VYSVĚTLENÍ A ZMĚNA ZADÁVACÍ DOKUMENTACE Č. 16

ZŠ HAMRY – STAVEBNÍ ÚPRAVY

K objektu SO 01-3 Hřiště (výkres C.02) máme následující dotazy:

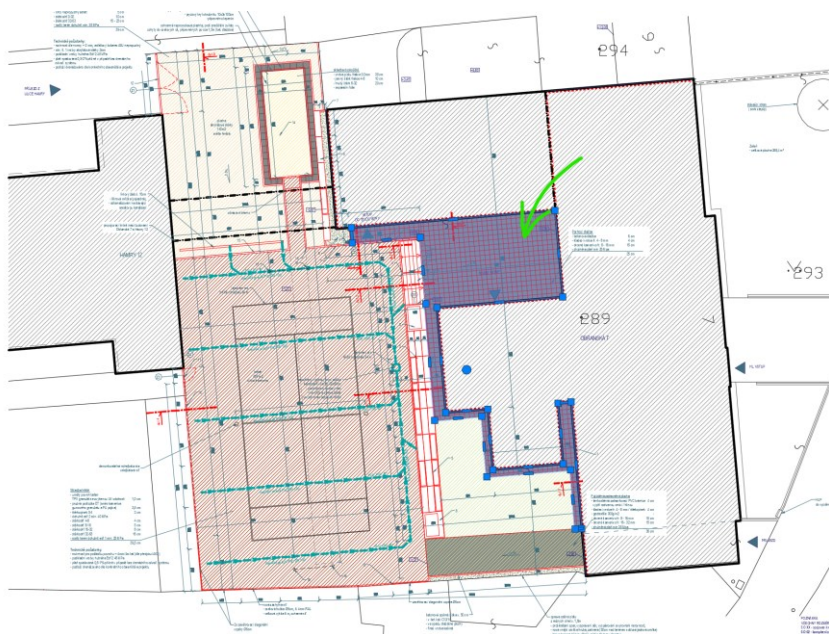
Na výkresu je navržena kompletní skladba – pochozí dlažba (plocha před bočním vstupem+okap.chodník). Ve výkazu výměr je k této skladbě uvedena pouze položka č. 48 (kladení dlažby) ve výměře 97 m², nicméně včetně okapového chodníku činí výměra cca 135 m². Zbývající vrstvy této skladby ve výkazu výměr chybí.

Zadavatel sděluje, že dle PD je plocha dlažby + okap chodníku skutečně - 97,97m² (pro info viz obrázek - zvýrazněná plocha). Do rozpočtu byly doplněny chybějící vrstvy.

Pochozí dlažba

- betonová dlažba 6 cm
- kladecí vrstva fr. 4 - 8 mm 4 cm
- drcené kamenivo fr. 8 - 16 mm 15 cm
- zhutněná pláň min 35 Mpa

CELKEM 25 cm
